改善箇所説明図

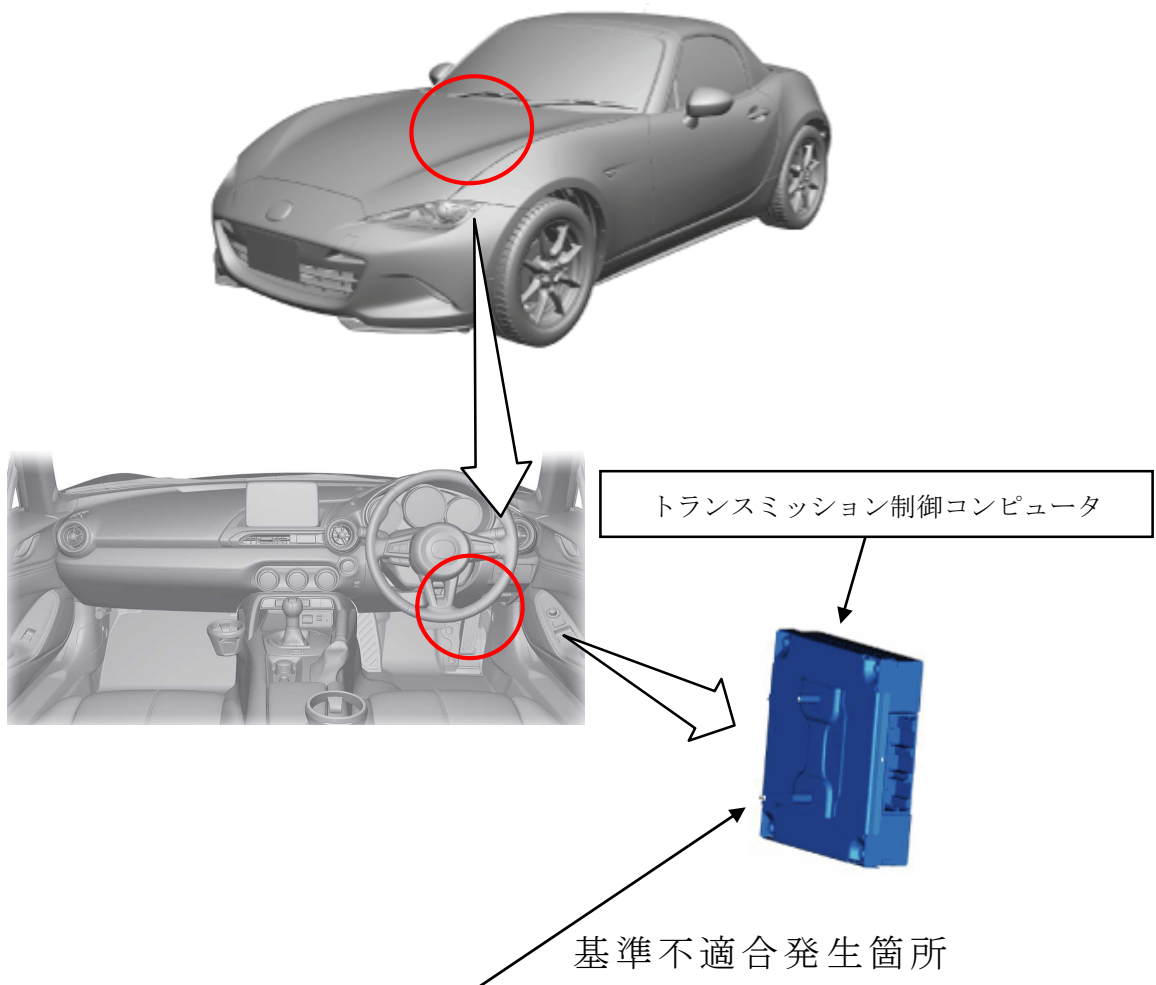
自動変速機搭載車のトランスミッション制御コンピュータにおいて、クラッチ制御プログラムが不適切なため、Dレンジ（マニュアルモード含む）で走行中にレンジ信号ノイズを検出した場合に、意図しないクラッチ制御が作動することがある。そのため、減速感を伴うショックが発生し、最悪の場合、走行安定性を損なうおそれがある。

全車両、トランスミッション制御コンピュータのクラッチ制御プログラムを対策プログラムに修正する。

識別：トランスミッション制御コンピュータに黄ペンを塗布する。
